Modulo per la presentazione delle osservazioni per i piani/programmi/progetti sottoposti a procedimenti di valutazione ambientale di competenza statale

ID: Codice procedura (ID_VIP/ID_MATTM): 12691

“Progetto di un impianto eolico denominato “Pitigliano” ubicato nei comuni di Pitigliano (GR) e Sorano (GR) costituito da 20 (venti) aerogeneratori di potenza nominale 7,0 MW per un totale di 140,0 MW con relative opere connesse ed infrastrutture indispensabili”

Immagine 1. Vincoli ex art. 136 del CBC dal PIT della Regione Toscana e zona approssimativa dove è progettato l'impianto industriale.

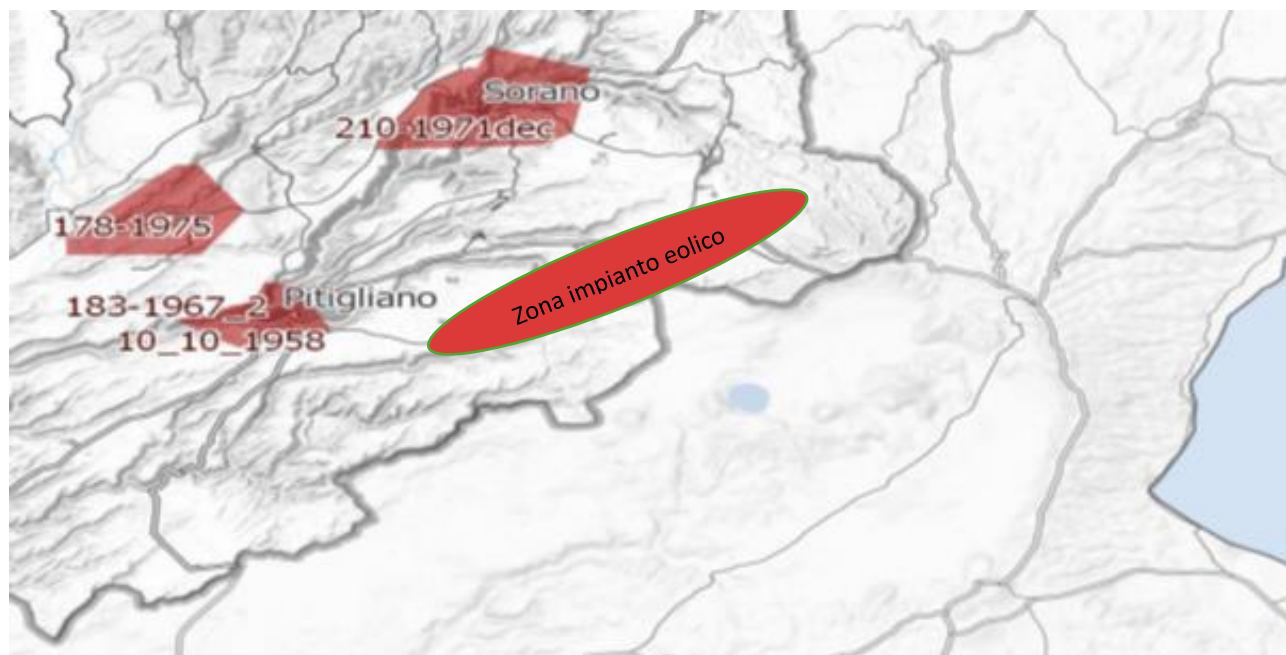
Inoltre, come sostiene la Proponente parte dell'impianto si verrebbe a trovare a 3,5 km dal centro abitato di Sorano. Infatti, tre degli aerogeneratori WTG 08, 09, 10 sono addirittura all'interno delle fasce di rispetto dei 3 km del suo vincolo paesaggistico di notevole interesse pubblico ex art 136 del CBC. Si evidenzia che così si crea

un'ulteriore incompatibilità con la tutela del Paesaggio.

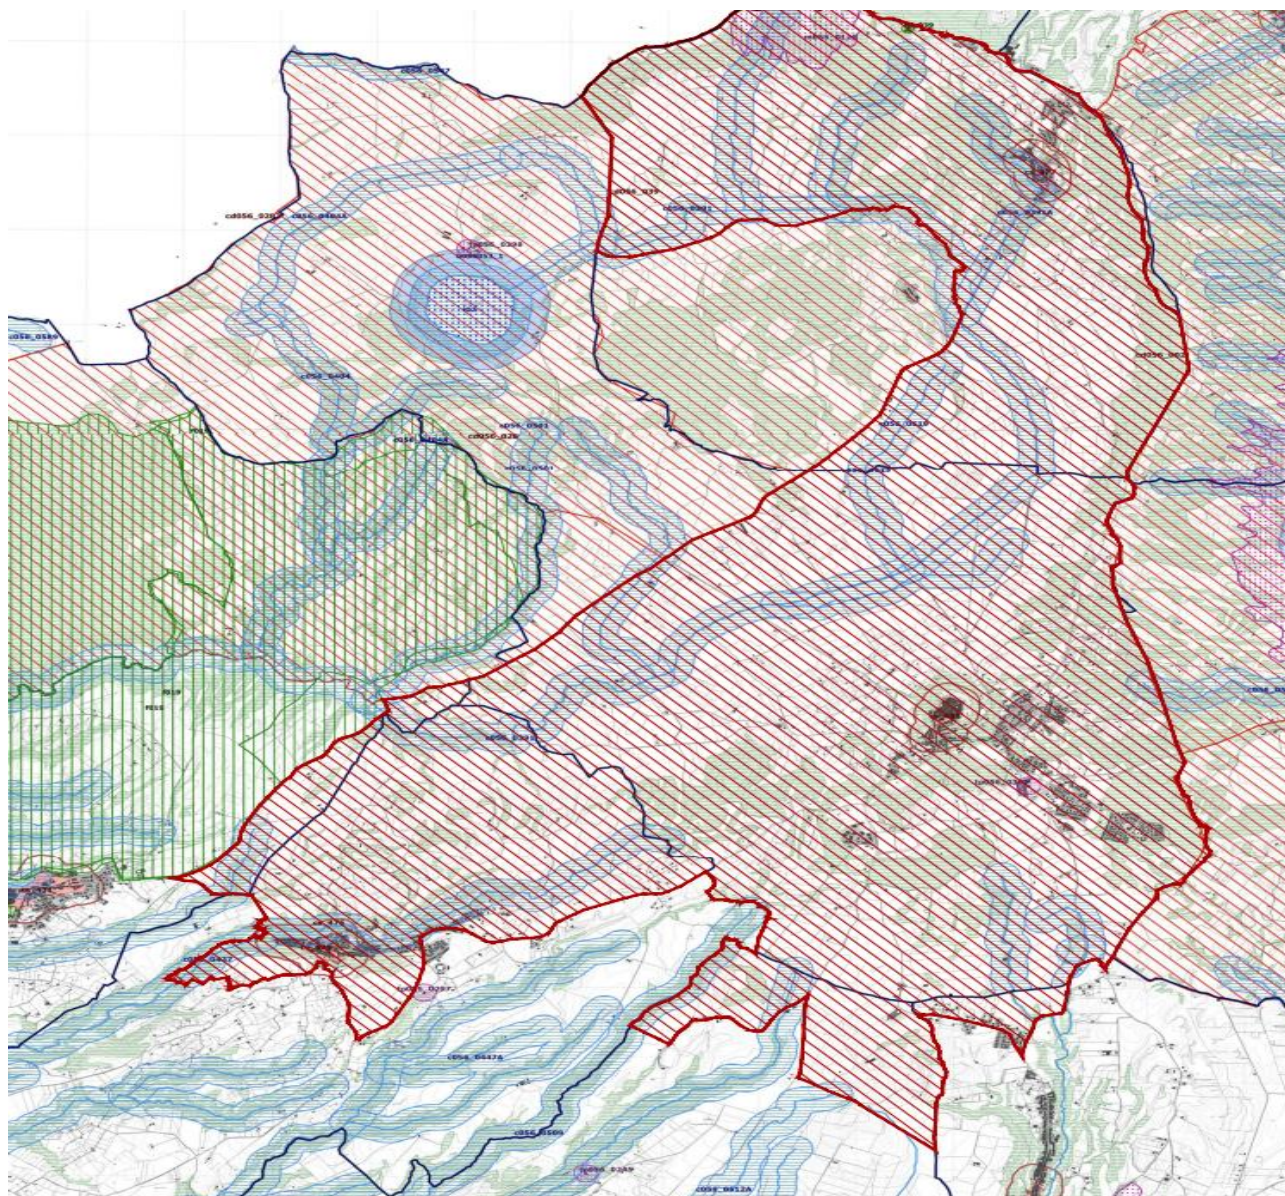
Come è illustrato nell'immagine si ribadisce che l'impianto industriale "Pitigliano" ricade completamente all'interno delle fasce di rispetto dei due vincoli di notevole

interesse pubblico e lambisce quelle di un terzo vincolo e quindi come affermato dal Consiglio di Stato nelle sentenze citate, l'impianto è insediato in area non idonea ai sensi dell'art. 20 comma 8 lettera c quater del D.Lgs. n. 199/2021 e ss.mm.ii al contrario di quanto sostiene la proponente.

Immagine 3. Cumulo di una parte di impianti eolici, fotovoltaici e geotermici industriali in progettazione ed esistenti intorno all’eolico industriale “Pitigliano”.

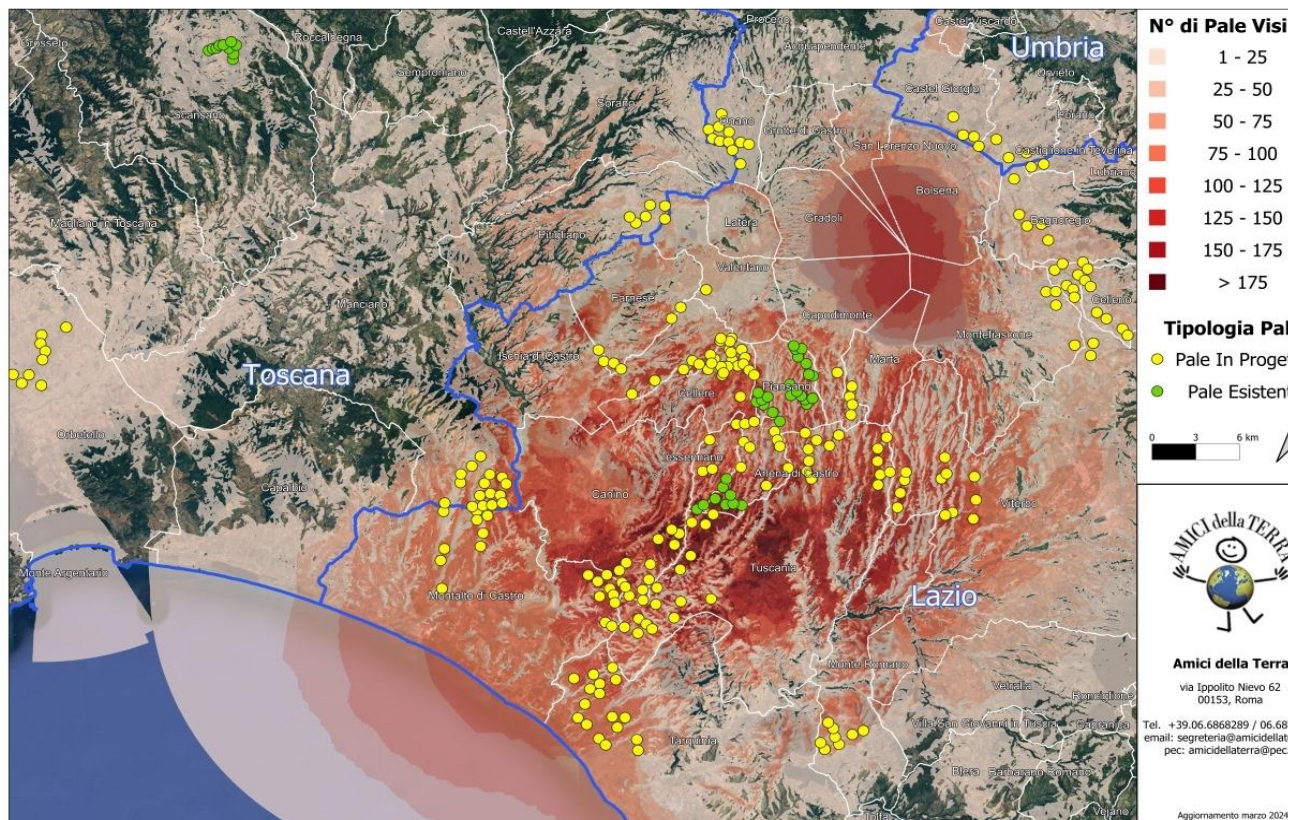
Beni Culturali “*Ambito paesaggistico, geologico e geomorfologico dell’orlo della caldera di Latera ...*” Non vengono nemmeno citati gli impianti eolici in progetto al MASE, il “Rempillo” (6 aerogeneratori) e un altro in verifica amministrativa di 14 aerogeneratori e 72, 6 MW. Ad oggi nei territori di Pitigliano, Sorano e in quello limitrofo potenzialmente potrebbero essere insediati 40 aerogeneratori alti 200 metri e larghi 170. Ma la proponente non cita neanche altri impianti che creerebbero il cumulo e quindi maggiore impatto. Infatti, sul territorio della “Città del Tufo” (Sorano e Pitigliano) impatterebbero anche l’impianto eolico “Montarzo” di Onano con 13 aerogeneratori con le dimensioni ricordate, l’altro eolico industriale nel territorio di Valentano con sette aerogeneratori (stesse dimensioni), gli impianti di Farnese con un minieolico di 3 Torri alte 60 metri già installate in località Poggio del Crognolo e l’impianto eolico industriale “Vallerosa” (7 aerogeneratori alti 200 metri e larghi 158 metri) in procedura VIA presso la Regione Lazio. Inoltre, altri impianti del minieolico già presenti a Valentano, Cellere e Piansano e due progetti eolici industriali con le stesse dimensioni (200 m x 170 m) nel Comune di Ischia di Castro. La valutazione del cumulo non prende neanche in considerazione gli impianti industriali di fotovoltaico e agrivoltaico in progetto a Farnese, Valentano, Ischia di Castro, Cellere. L’impianto geotermico in procedura Via al MASE, progettato nella Caldera di Latera. Quindi è stata effettuata una valutazione del potenziale impatto cumulativo non veritiera a dispetto di quanto affermato dalla proponente che sostiene di aver preso in considerazione uno spazio di 10 km intorno al suo impianto per gli impatti che si creerebbero.

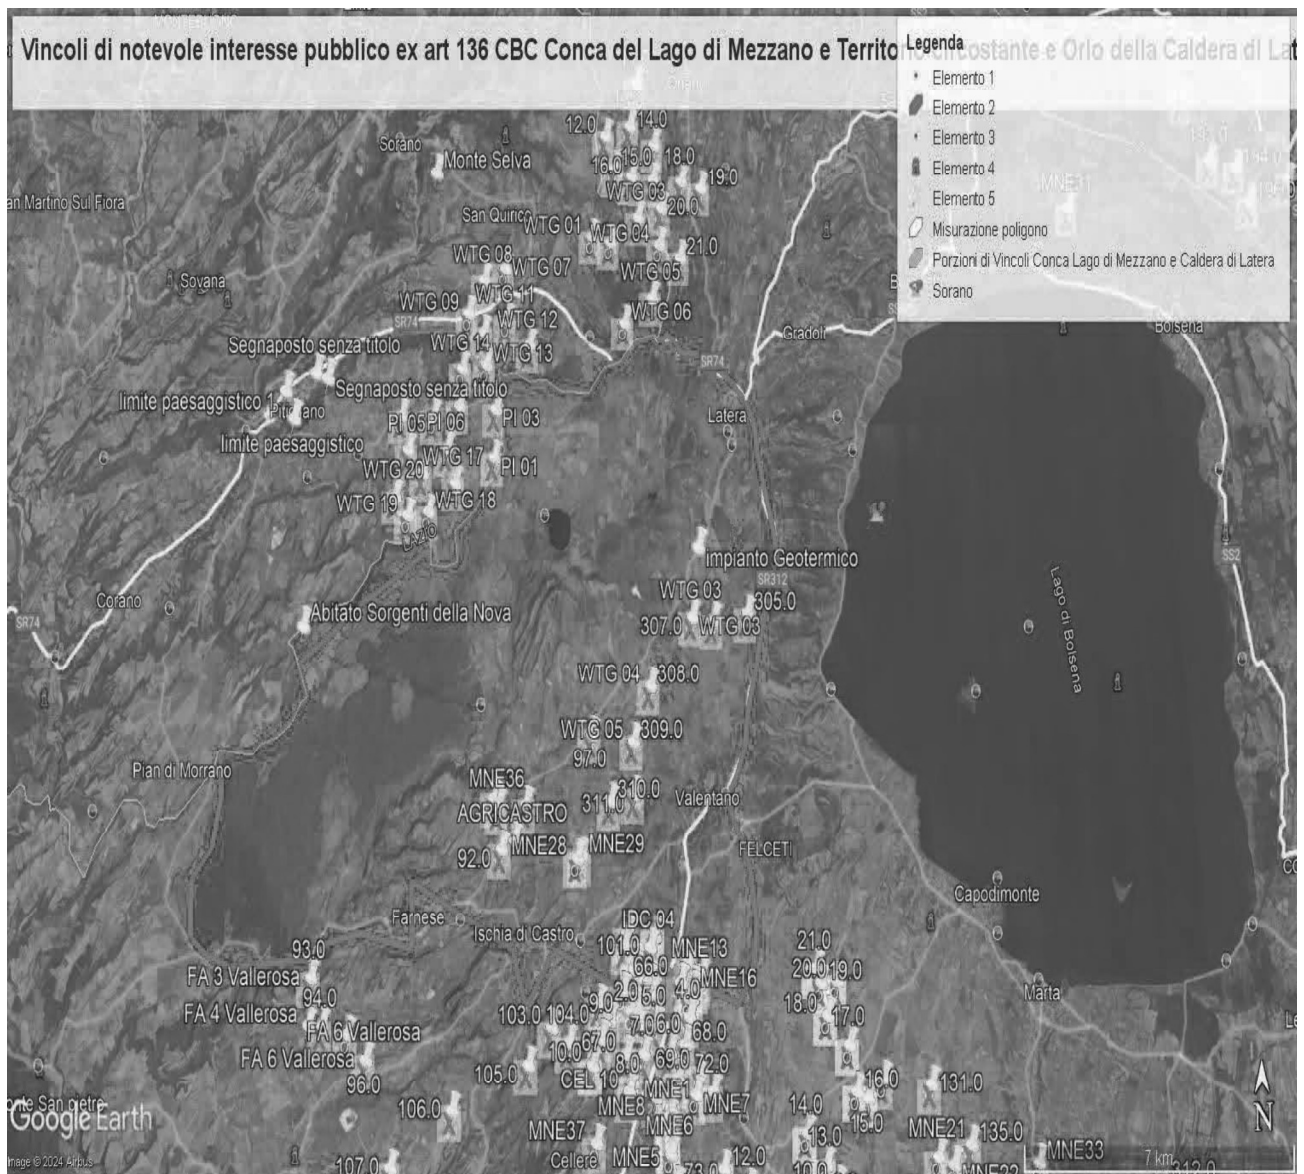
ma nelle sue immediate vicinanze (a soli 100 metri i primi due aerogeneratori) oltre ad impattare sul territorio e sulle economie di cinque Comuni del Lazio (Farnese, Onano, Latera, Valentano, Grotte di Castro e Gradoli) si trova nelle fasce di rispetto dei Beni di notevole interesse pubblico come si è evidenziate nelle Osservazioni precedenti e crea degli impatti negativi anche sui beni naturalistici come verrà dettagliato nell'Osservazione relativa alla Vinca. Inoltre, andrebbe a sommarsi al già enorme cumulo di impianti eolici e fotovoltaici e geotermici che creano una elevata criticità ambientale nella provincia di Viterbo e interferiscono anche con il territorio toscano come si può vedere dalle varie immagini dell'Allegato n. 1.

IMMAGINE n. 2 Impianto eolico industriale “Pitigliano” e distanze aerogeneratori dai Vincoli della Conca del Lago di Mezzano...

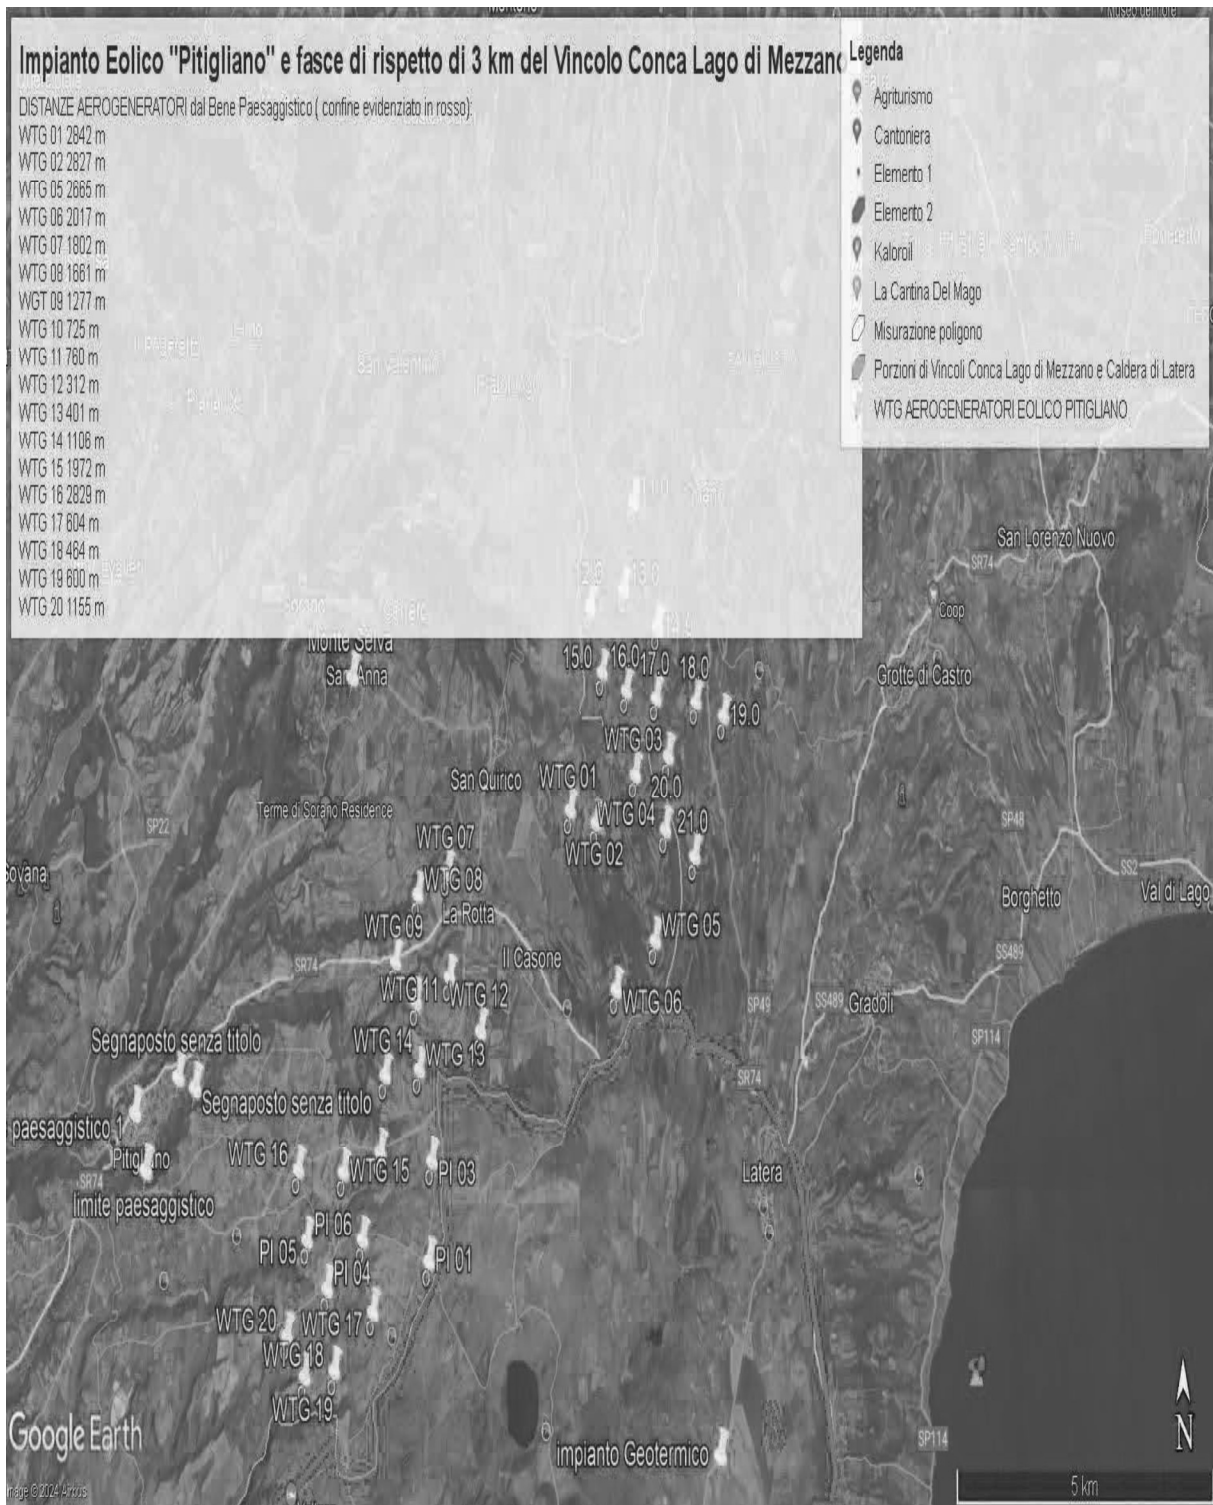
Al contrario si evidenzia che l'impianto eolico industriale citato non solo ricadrebbe con tutti e 20 gli aerogeneratori all'interno delle fasce di rispetto di 3 km di due vincoli paesaggistici di notevole interesse pubblico esistenti nella Regione Lazio e con una parte di essi nel vincolo paesaggistico del Centro abitato di Sorano (GR) quindi in aree non idonee all'installazione di impianti di energia rinnovabile. Addirittura, alcuni aerogeneratori sarebbero ubicati a poche centinaia di metri dai perimetri dei due vincoli paesaggistici laziali ex art 136 del CBC.

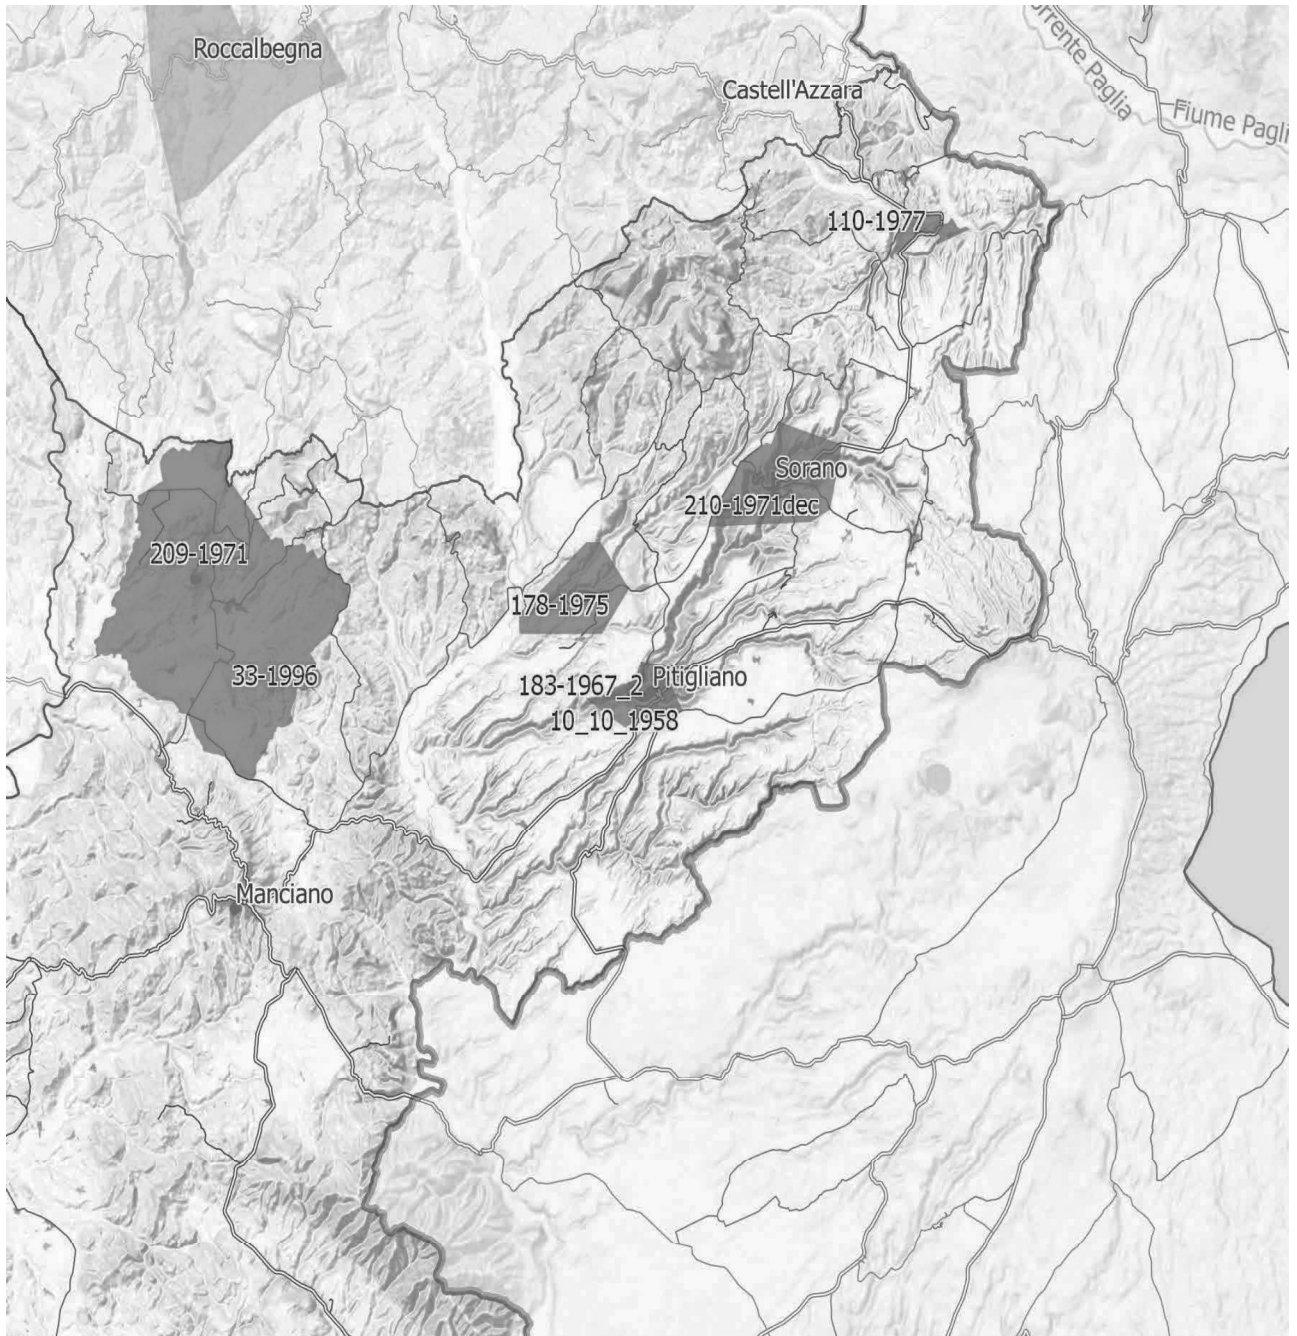
IMMAGINE n. 4 Si evidenzia che i tre aerogeneratori WTG 07, WTG 08 e WTG 09 impattano con il vincolo paesaggistico di notevole interesse pubblico del Centro Storico di Sorano. Il WTG 07 si troverebbe a 2828 m, WTG 08 2504 e WTG 09 2990. Il cavidotto dell'impianto invece impatta in buona parte del Vincolo paesaggistico ex art. 136 del CBC del Centro Storico di Pitigliano.
